PROPOSTA di TRACCIATO a lato ADDA tra STAZZONA e GANDA, con eliminazione della PERICOLOSA ROTONDA a STAZZONA

TANGENZIALE DI TIRANO- SI PUO' ANCORA RIMEDIARE A QUESTO TRACCIATO IRRAZIONALE e ILLEGITTIMO (non rispetta prescrizioni vincolanti) , DEVASTANTE e ILLEGALE per occupazione fascia A del PAI, con VARIANTE in corso d' opera, spostando il tracciato a lato ADDA, e tra Stazzona e Ganda sul lato destro, per evitare l' occupazione della fascia A del PAI, che accentua il rischio esondazione nella piana di Villa con case e attività'.

SOLUZIONE ALTERNATIVA A LATO ADDA.

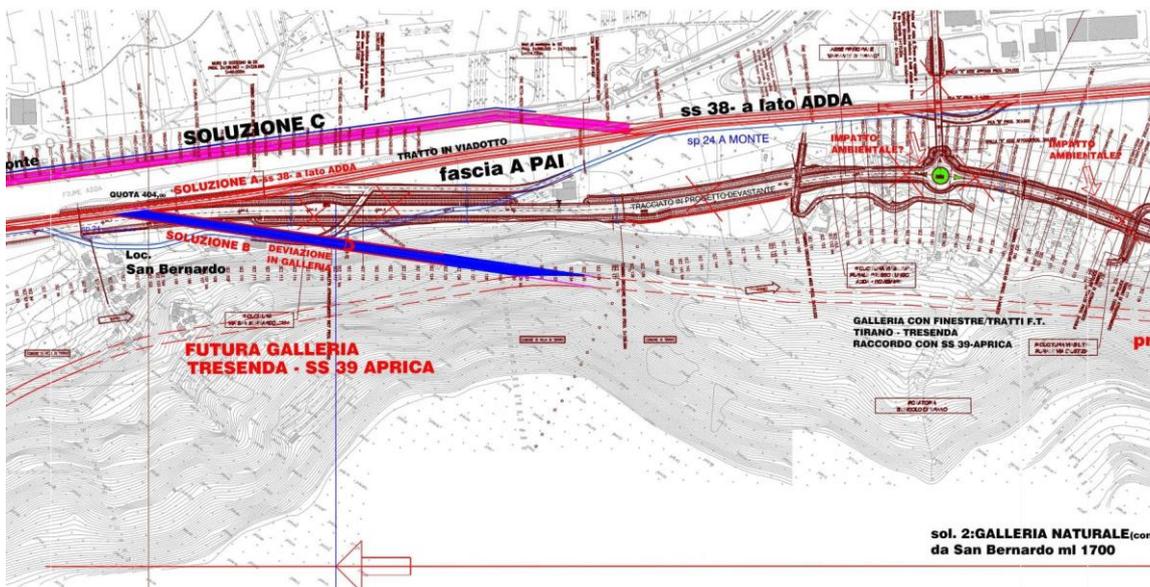
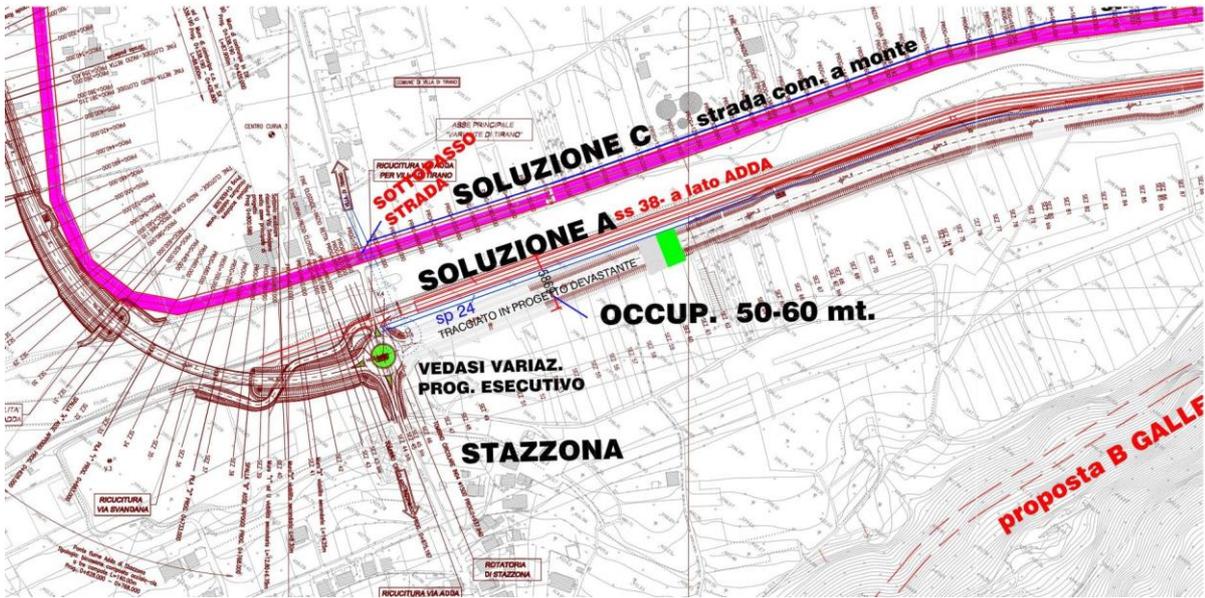
L'attuale strada a destra Adda, si puo' realizzare la nuova strada-con strada com. e pista ciclabile a monte.

occupazione proposta ml 20-22 a lato ADDA (ml 15 nuova SS38)-nuova occ. dedotta sp. 24ca ml 15
 occupazione proposta lato Adda = ml 3350x 15 mt= mq 50.250
 occupazione progetto ml 35-50 in mezzo
 occupazione di progetto = ml 3450x largh. media 38 mt= mq 131.100 oltre
 aree residueate.

RISPARMIO SUOLO = MQ - 80.850

Occupazione a Stazzona(da progetto esecutivo).

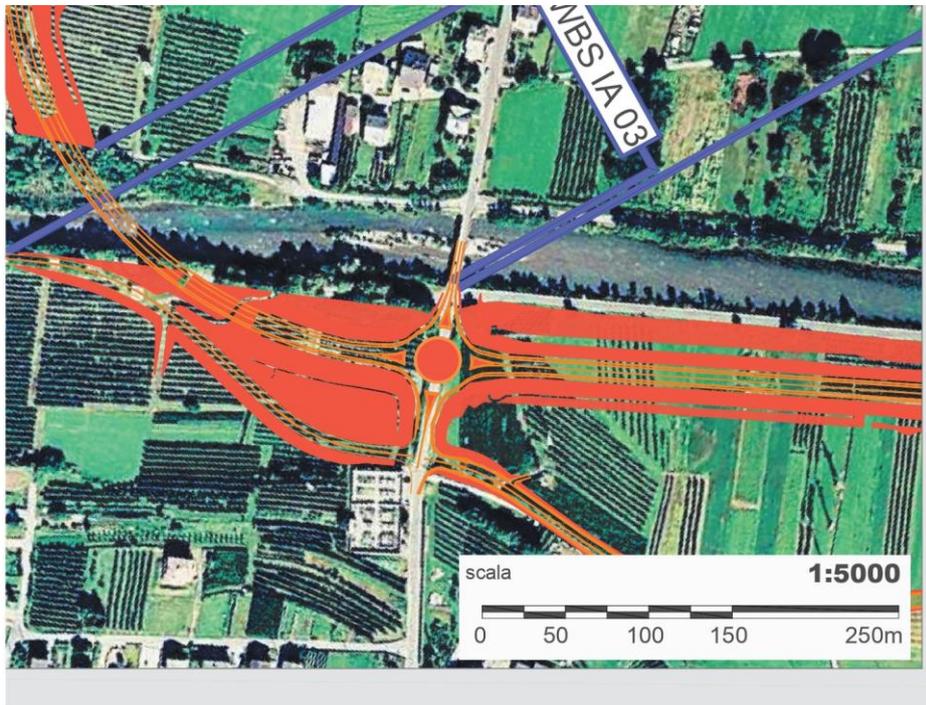
Occupazione in loc. san Bernardo(da progetto esecutivo),devastante per il piccolo abitato e la chiesetta del XVII sec..

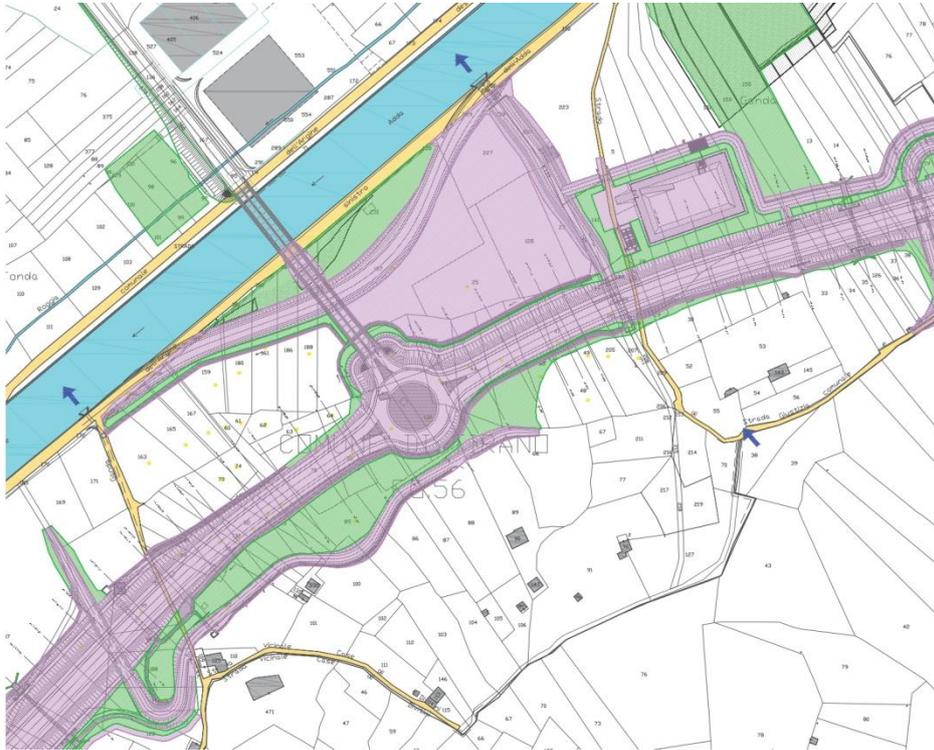
Sotto: l' attuale ponte e ingresso a "TIRANO CENTRO", da via argine del POSCHIAVINO, con rotonda in mezzo al conoide di Ganda- devastazione ambientale e pericolo esondazione.La rotonda e strada in mezzo al conoide di Ganda con rischio esondazione e colate detritiche e vittime ,come a CHIAREGGIO.La rotonda ' soggetta a pericolo di esondazione dal conoide valle di Ganda (da La Prov. 31/07/2021) Il geologo Azzola ,geologo di SONDRIO,perito incaricato dalla Procura per il torrente Nevasco a Chiareggio: " il fenomeno e' quello che,sempre piu',si verifica in valle negli ultimi anni,e parliamo del "debris flow"-quanto accaduto sul Perandrone e' la fotocopia di quanto accaduto a Chiareggio...In pratica intense precipitazioni investono il corso d' acqua,ne dilavano le pareti e,materiale fangoso misto a detriti,tant,e' che si parla di colate detritiche,cominciano a scivolare a valle...Queste colate viaggiano anche a 100 km/h e se intersecano una strada,un ponte,sono guai"...in val Malenco lo scorso anno ci furono 3 VITTIME". Mi pare evidente che e' ASSURDO e improponibile posizionare una strada con rotonda nel conoide, va collocata verso l' Adda e consentito il deflusso di piene e colate detritiche.

CARTA DEL RISCHIO IDROGEOLOGICO

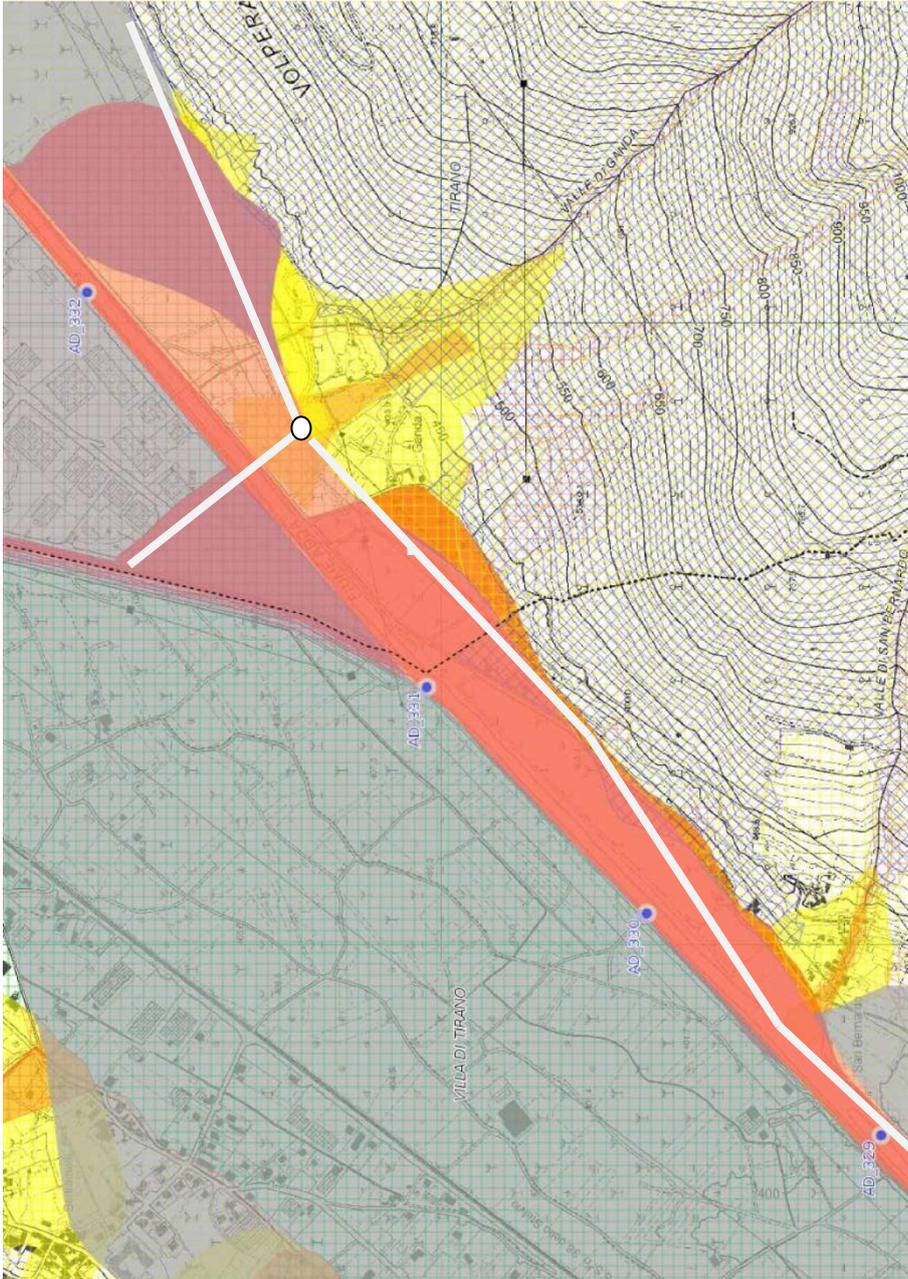
Sotto: CARTA DEL RISCHIO IDROGEOLOGICO, il tracciato e' previsto di fascia A del PAI e la rotonda di ingresso a TIRANO, nel conoide in zona pericolosa- Con linea bianca (indicativa) e' segnato il tracciato previsto per la nuova strada.

Sotto: la vigente cartografia PAI, la zona tra san Bernardo e Ganda e' in fascia pericolosa.

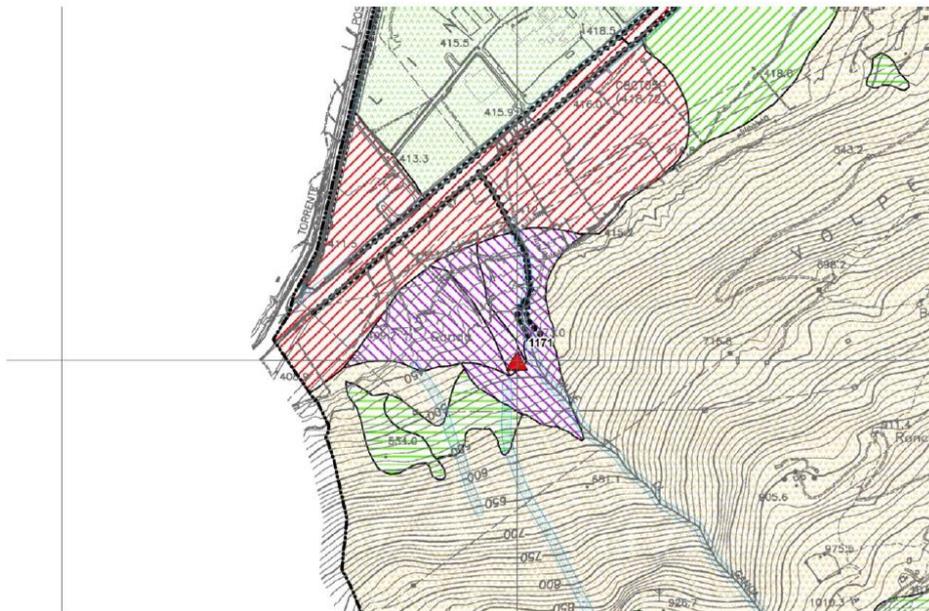
Con tracciato a lato ADDA si eviterebbero i pericoli documentati di : esondazione ADDA, colate detritiche dal conoide di Ganda, caduta massi e gelo,risparmiando territorio,danno ambientale con notevole risparmio.

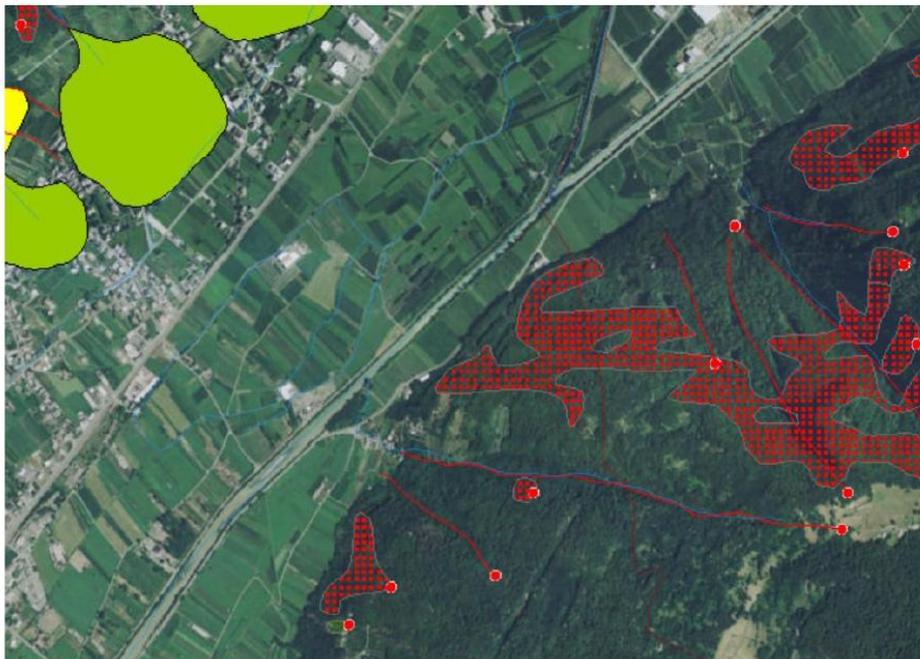
lungo il versante a monte rispetto tra san Bernardo e Tirano, sono presenti 3 aree classificate come frane attive ed 1 area classificata come frana quiescente (nella cartografia dello studio geologico allegato al PGT e nella carta PAI), mentre la carta della franosità (carta IFFI) individua un'area franosa più ampia che interessa una vasta porzione di versante soggetta a crolli/ribaltamenti.

Sotto: estratto carta IFFI: progetto IFFI (Inventario dei Fenomeni Franosi in Italia): deriva da una raccolta di dati, studi, analisi e ricerche che Regione Lombardia conduce da diversi anni avvalendosi dell'esperienza di Università ed Enti di ricerca. Il Progetto IFFI rappresenta uno strumento base per la realizzazione di qualsiasi politica di prevenzione e di difesa del territorio ed è un riferimento indispensabile per un qualunque lavoro, studio, progetto che necessiti un confronto con i fenomeni di dissesto idrogeologico e a qualunque scala si operi, da quella comunale a quella regionale. (non consultata per la variante di Tirano?)

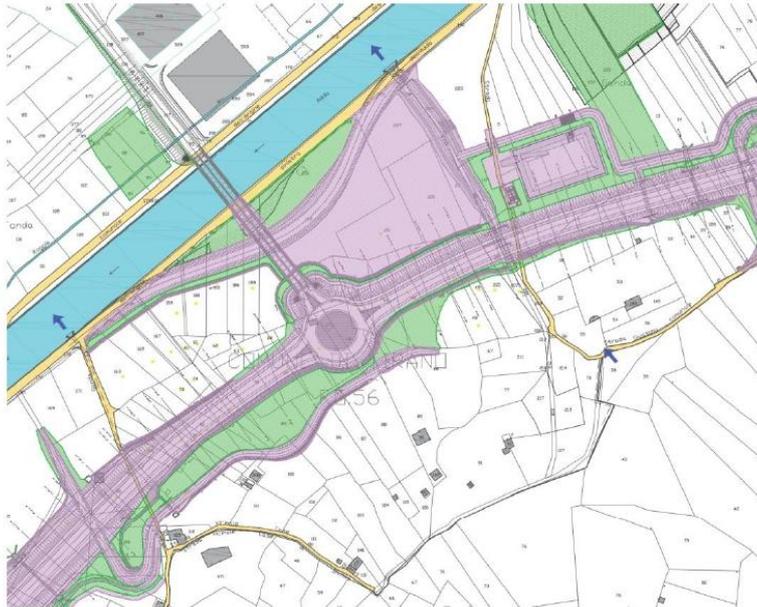
Sotto: l'attuale ponte e ingresso a "TIRANO CENTRO", da via argine del POSCHIAVINO, con rotonda in mezzo al conoide di Ganda- devastazione ambientale e pericolo esondazione. La rotonda e strada in mezzo al conoide di Ganda con rischio esondazione e colate detritiche e vittime ,come a CHIAREGGIO. La rotonda ' soggetta a pericolo di esondazione dal conoide valle di Ganda (da La Prov. 31/07/2021) Il geologo Azzola ,geologo di SONDRIO,perito incaricato dalla Procura per il torrente Nevasco a Chiareggio: " il fenomeno e' quello che,sempre piu',si verifica in valle negli ultimi anni,e parliamo del "debris flow"-quanto accaduto sul Perandrone e' la fotocopia di quanto accaduto a Chiareggio...In pratica intense precipitazioni investono il corso d' acqua,ne dilavano le pareti e,materiale fangoso misto a detriti,tant,e' che si parla di colate detritiche,cominciano a scivolare a valle...Queste colate viaggiano anche a 100 km/h e se intersecano una strada,un ponte,sono guai"...in val Malenco lo scorso anno ci furono 3 VITTIME". Mi pare evidente che e' ASSURDO e improponibile posizionare una strada con rotonda nel conoide, va collocata verso l' Adda e consentito il deflusso di piene e colate detritiche.
